Afdeling .Projectmanagement/ Engels
Onderwerp verkeerssituatie Helpman

Ons kenmerk 6091694

Datum 19-12-2016 Uw brief van 16-11-2016

In uw brief van 16 november jl. vraagt u aandacht voor de verkeerssituatie in Helpman in verband met de uitvoering van het verkeersplan Helpman/Coendersborg.

Afslag Verlengde Hereweg/De Savornin Lohmanlaan

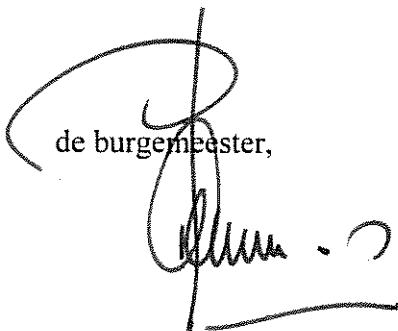
U geeft aan dat er filevorming ontstaat op de Verlengde Hereweg, met gevolgen voor de parallelweg.

Verkeer dat gebruik maakt van deze afslag, is voornamelijk wijkverkeer (bewoners die in de wijk wonen) en bezoekers van de scholen in de wijk. Het is onvermijdelijk dat er piekmomenten zijn in de verkeersintensiteit – vooral op de momenten dat de kinderen naar school worden gebracht en worden opgehaald – en dat er gedurende korte tijd sprake is van filevorming. Naar ons oordeel is dit echter geen structureel probleem dat om aanpassingen van dit kruispunt vraagt.
